Projet intitulé : « Création d'ouvrages de ralentissement dynamique et travaux de restauration écologique sur la Brévenne et la Turdine »
Communes de Saint-Romain-de-Popey, L'Arbresle, Savigny, Bully, Aveize et Souzy (69)
(Maître d'ouvrage : SyRiBT)

Avis de l'autorité administrative de l'État
compétente en matière d'environnement
sur le dossier présentant le projet et comprenant l'étude d'impact

Avis n° 2015-P1907

Localisation des secteurs concernés, etude d'impact p.9

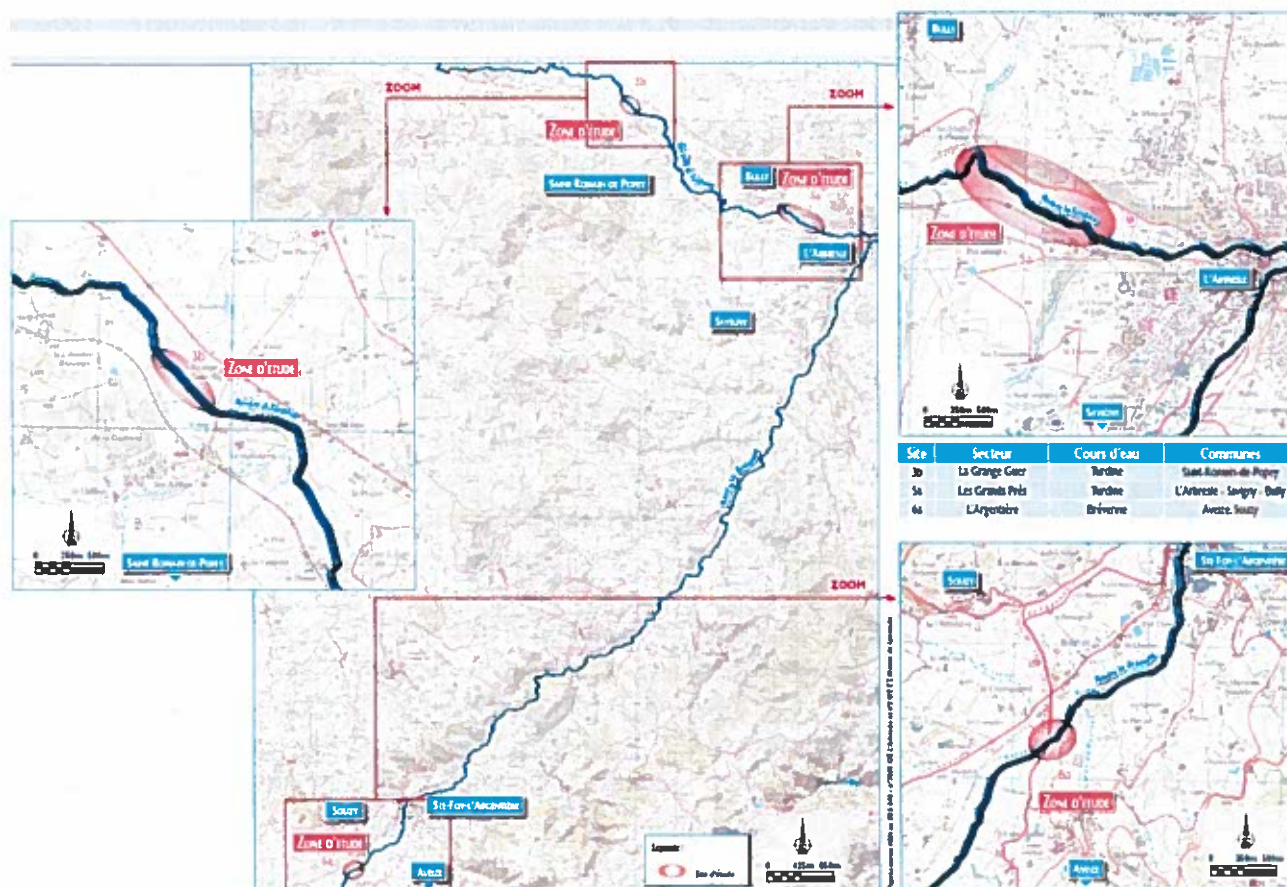
Les aménagements, objet du présent dossier, s'inscrivent dans le cadre du contrat de rivières et vise à répondre à ces contraintes. Ils consistent en la réalisation de deux ouvrages de ralentissement dynamique (c'est à dire des barrages entrant en action uniquement en cas de crue) sur la Turdine et en des travaux de renaturation du lit sur deux sites le long de la Turdine et de la Brévenne.
